改善箇所説明図

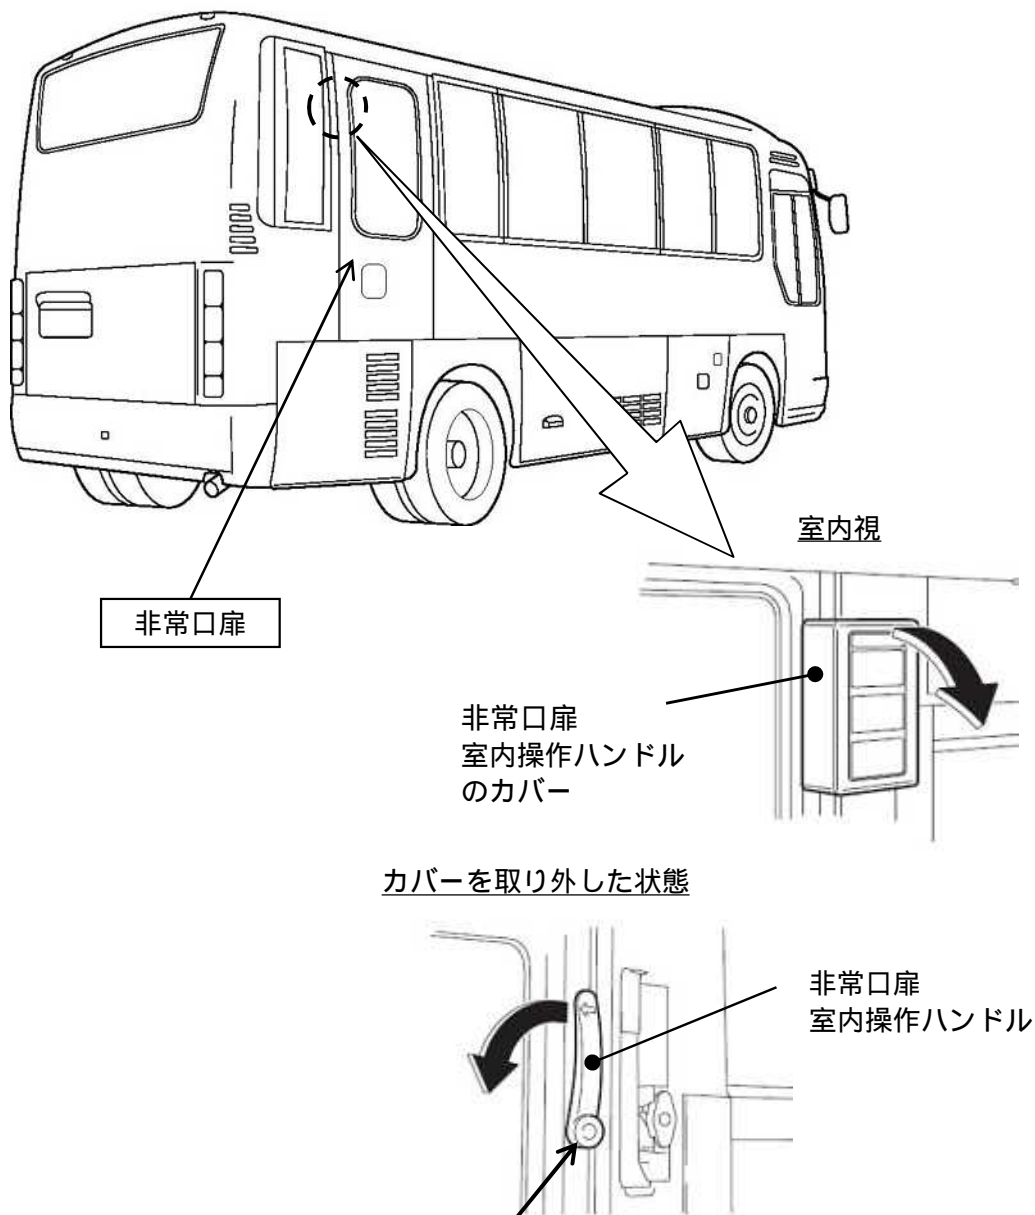
基準不適合発生箇所

非常口扉の室内操作ハンドルの溶接が不適切なため、強度が不足しているものがある。そのため、ハンドルを操作した場合、溶接が外れ、非常口扉を開けることができなくなるおそれがある。

改善の内容

全車両、非常口扉の室内操作ハンドルを点検し、溶接が不適切なものは、扉を良品に交換する。

識別: 改善済車両にはシリアルナンバープレート付近に白色ペイントを塗布する。
